Kystteknik (F2 postkasse)  
J.nr. 2025 - 7023  
Ref. lmd  
Den 26. februar 2025

**Kystdirektoratets udtalelse til kommunalt fællesprojekt –  
Kystbeskyttelse af Præstø, matr. nr. 7000g Præstø Bygrunde,  
beliggende i Vordingborg Kommune**

Fig. 1 - Løsning 1

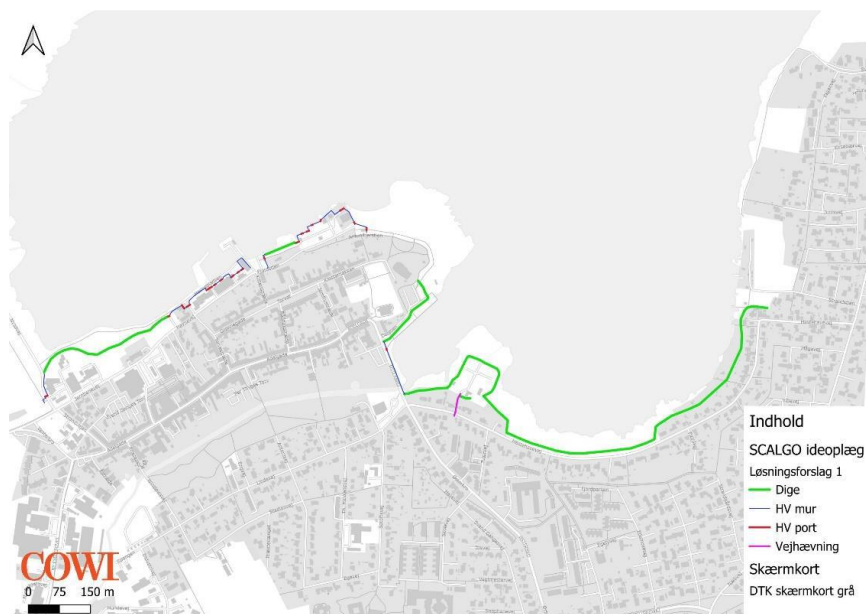
For delstrækningen på Havnefronten ved Præstø Havn forslås i løsningsforslag 1 en tilbagetrukket linjeføring med ni åbninger og i løsningsforslag 2 en linjeføring langs kajkanten med ca. seks åbninger. Det vurderes i materialet at løsningsforslag 2 vil være dyrere.

Kystdirektoratet anbefaler som udgangspunkt en tilbagetrukket linjeføring, både af hensyn til miljøet på havnen, evt. bølgepåvirkning, selvom denne vurderes at være minimal samt fundering af muren. Uanset om der er seks eller ni åbninger i muren, skal der udarbejdes en beredskabsplan for lukning af åbningerne ved varsel om højvande.

Kystdirektoratet forstår ikke behovet for kystbeskyttelse på denne konkrete delstrækning, hvis ikke det indgår i begge løsningsforslag. Kystdirektoratet fraråder at etablere kystbeskyttelse, når ikke der er et behov. Beskyttelsen af de øvrige dele af Præstø by er ikke afhængig af etablering af kystbeskyttelse ved Foreningshavnen.

For delstrækningen omkring rensningsanlægget, er linjeføringen den samme i begge løsningsforslag. Kystdirektoratet har ikke nogle bemærkninger til den ydre linjeføring rundt om rensningsanlægget. Kystdirektoratet forstår dog ikke behovet for vejhævningen og det indre dige på denne strækning. Kystdirektoratet anbefaler at dette behov tydeliggøres eller at denne del af linjeføringen tages ud af projektet.

Fig. 2 - Løsning 2

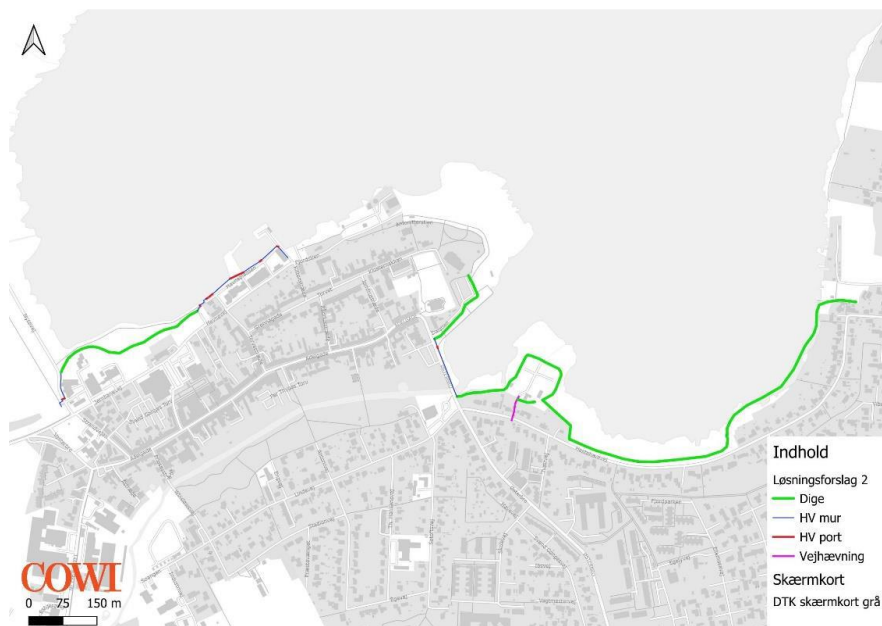
For den østlige del af delområdet Hestehavevej foreslås i løsningsforslag 1 en tilbagetrukket linjeføring langs husene og i løsningsforslag 2 en linjeføring ude i fjorden.

Kystdirektoratet anser begge linjeføringer som mulige ift. at beskytte området mod oversvømmelse og der vil forventeligt være lille bølgepåvirkning. Linjeføringerne har forskellige fordele og ulemper ift. natur, adgang langs kysten, påvirkning af borgerne mm.
